Keuringsverslag van een elektrische laagspanning- en zeer lage spanningsinstallatie

NIET CONFORM

Straatnaam	Oude Rijkswaag
Huisnummer	22
Busnummer	1
Postcode	3630
Gemeente	MAASMECHELEN
Land	België

Controlebezoek van een oude huishoudelijke elektrische installatie van een wooneenheid bij verkoop op vraag van de verkoper volgens (KB 08/09/2019) - AREI Boek 1- 8.4.2. en 8.2.1. en 4.2.4.3.

Afbeelding schakel- en verdeelbord:

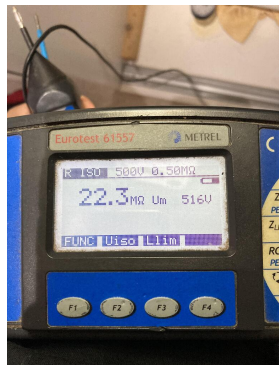
13.10 De aansluiting van de aardingsonderbreker is te herzien. Deze dient aan de ene zijde verbonden te zijn met de aardgeleider en aan de andere zijde met de hoofdaardingsklem, equipotentiale verbindingen, beschermingsgeleiders, enz...(Boek 1 Onderafdeling 5.4.2.1 en 2.5)

Met aardonderbreker in open stand is er nog steeds verbinding met het verdeelbord dit wijst op aftakkingen voordat de aardgeleider toekomt op de aardonderbreker

14.01 Hoofdequipotentiaal verbindingen dienen verwezenlijkt worden, ontbreken, zijn niet geel-groen, onvolledig, <6mm². (Boek 1 Onderafdeling 5.4.4.1. en 5.1.6.2)

15.05 De deur en/of afschermplaat van het schakelbord dient (terug)geplaatst worden. Aanraking van onder spanning staande delen mogelijk. (Boek 1 Afdeling 5.1.4. en 5.3.5.1.A. en 4.2.2.3.)

Bord 2

18.07 Leidingen zijn te bevestigen met aangepaste bevestigingsmiddelen. (Boek 1 Onderafdeling 5.2.2. en 5.2.9.)

Geen 3 draden onder 1 klem van automaat

18.14 Elektrische leidingen zijn niet ingevoerd, zodat een continue bescherming verzekerd is. (Boek 1 Onderafdeling 5.2.6.1.)
